Réseau de transport d'électricité

NOS REF. : LE-TENP-GIMR-PSC-14-U-025

OBJET : Collecte des informations en vue de Porter à Connaissance.

PLU de : THIVERNY

Commune de Thiverny

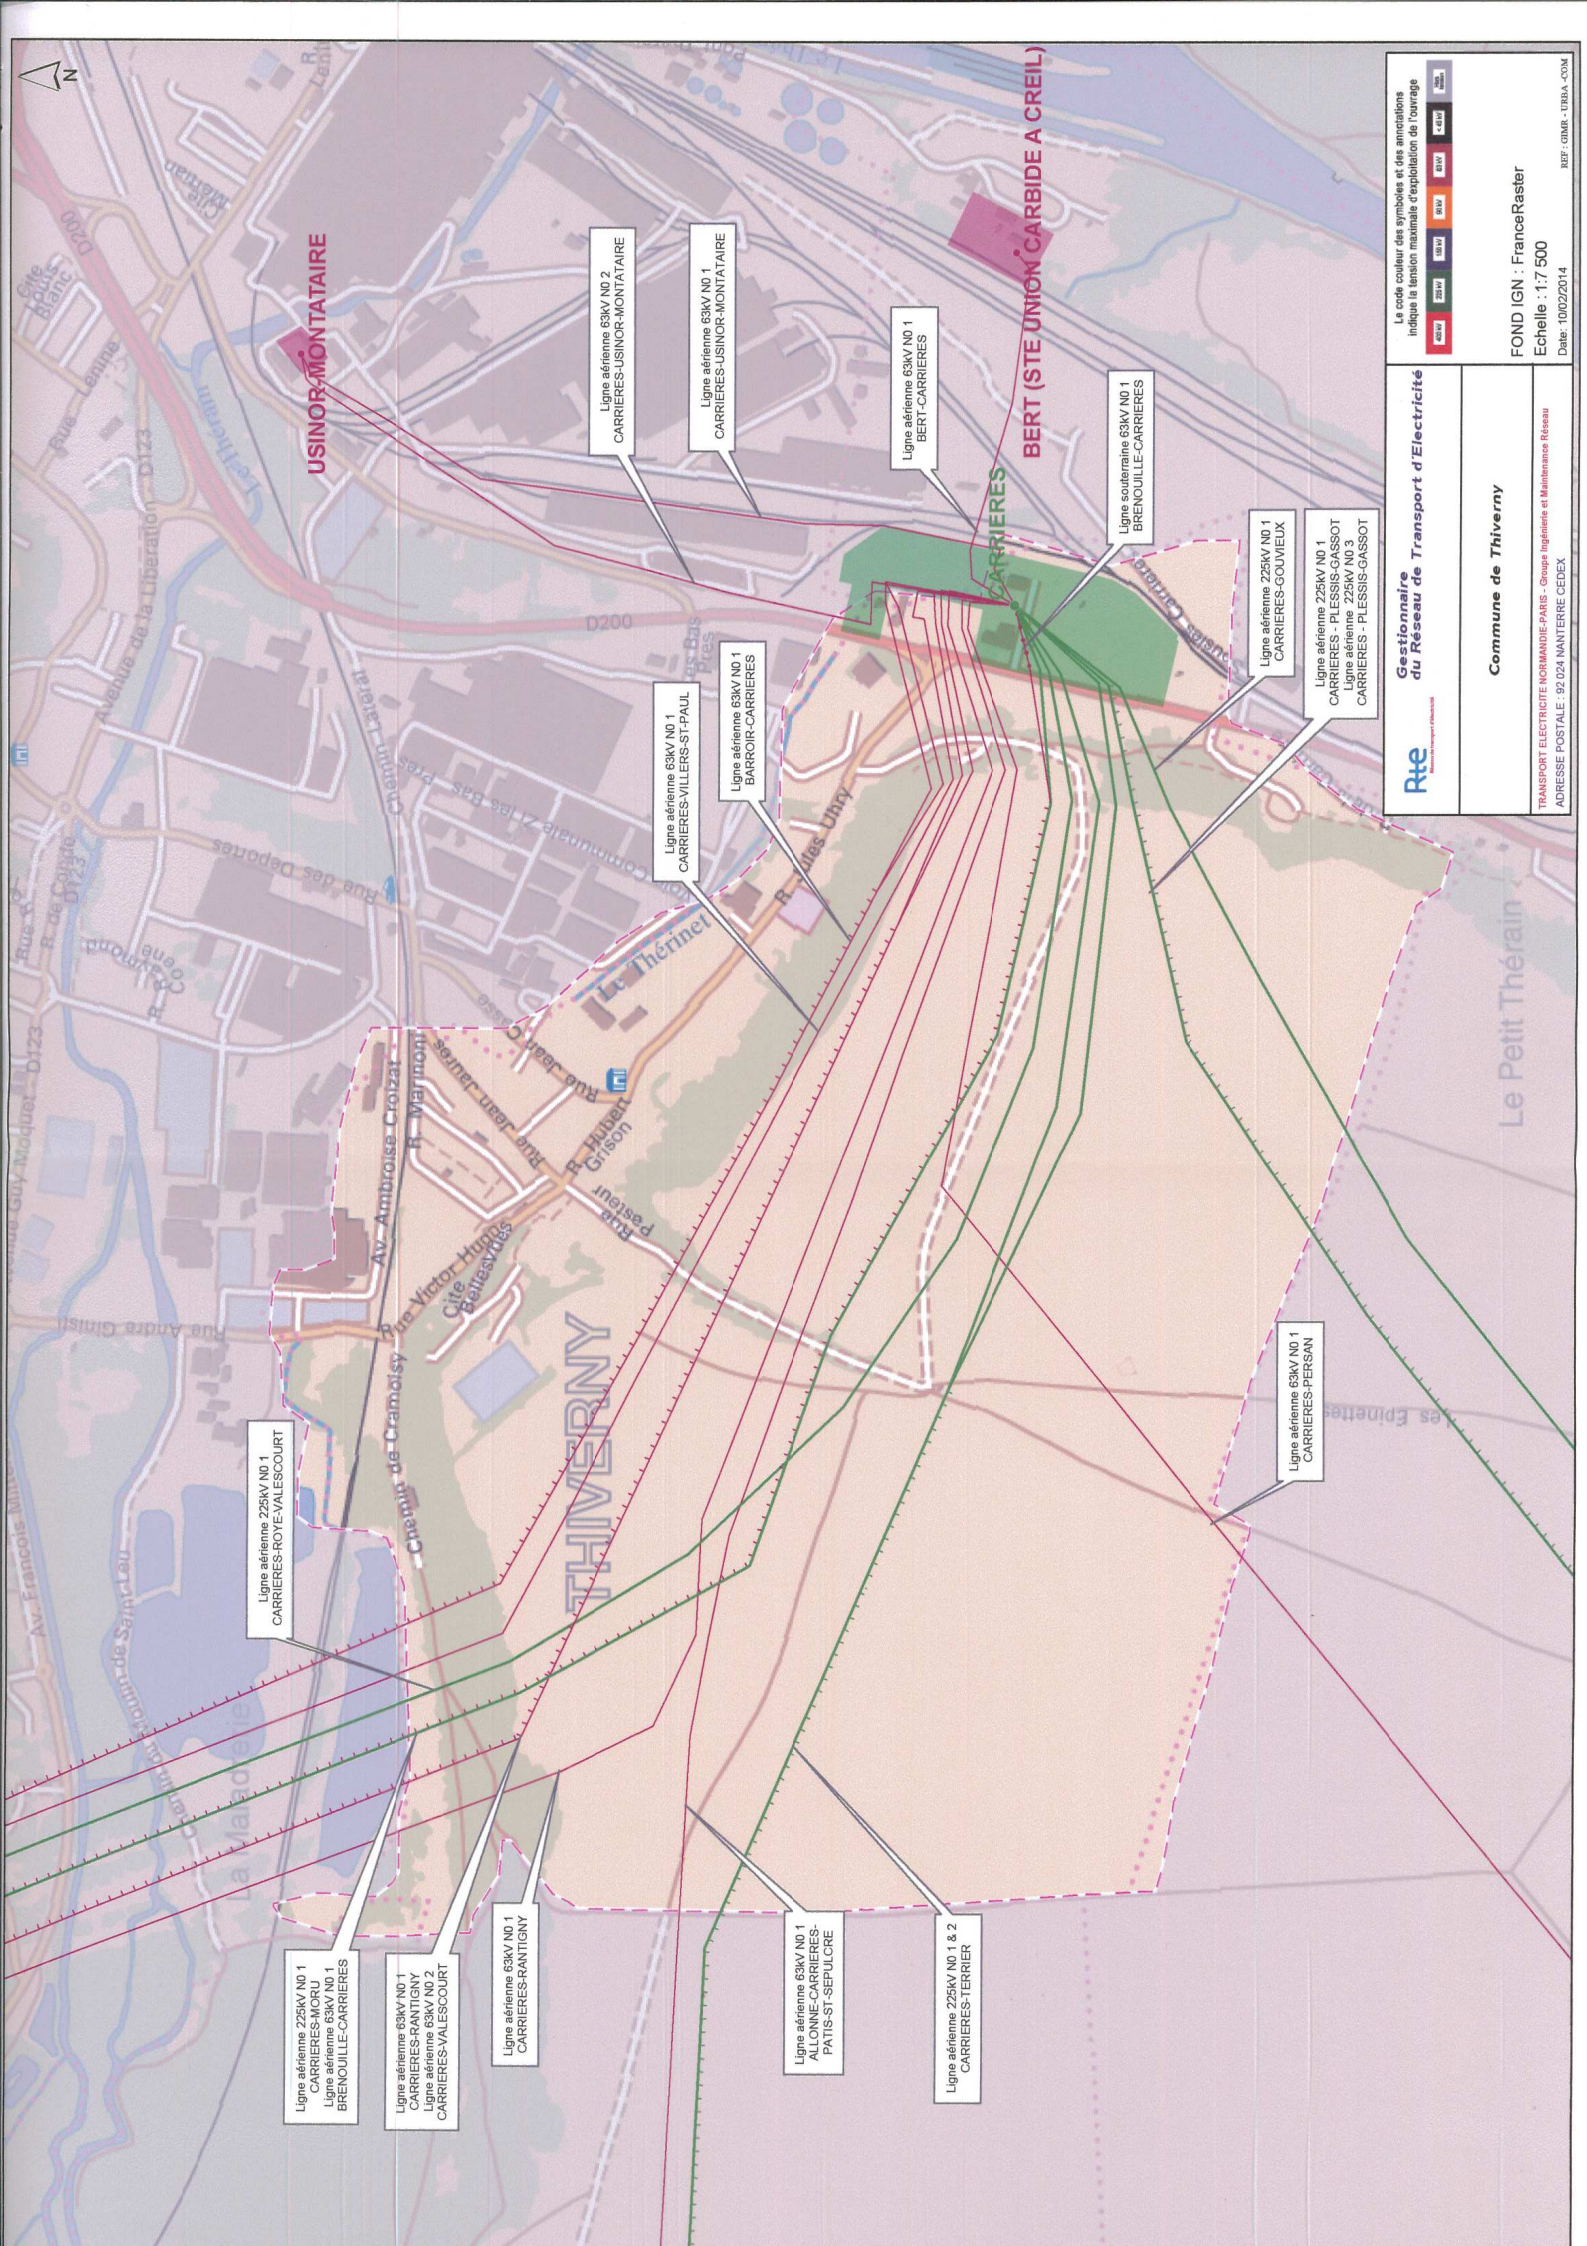
Nous vous informons que, les ouvrages de Réseau de Transport d'Electricité qui suivent sont implantés sur le territoire de la commune :

Nous vous demandons d'insérer ces servitudes d'ouvrages électriques en annexe du Plan Local d'Urbanisme. De même, il est nécessaire que le règlement du Plan Local d'Urbanisme de la commune, autorise la construction d'ouvrages électriques à Haute et très Haute tension, dans les zones concernées afin que nous puissions réaliser les travaux de maintenance et de modification de nos lignes.

Nous attirons votre attention sur les travaux de dépose et déplacement de supports sur la ligne aérienne 63kV N° 1 CARRIERES-VILLERS-ST-PAUL. Ils sont prévus au mieux mi 2014 voire en 2015.
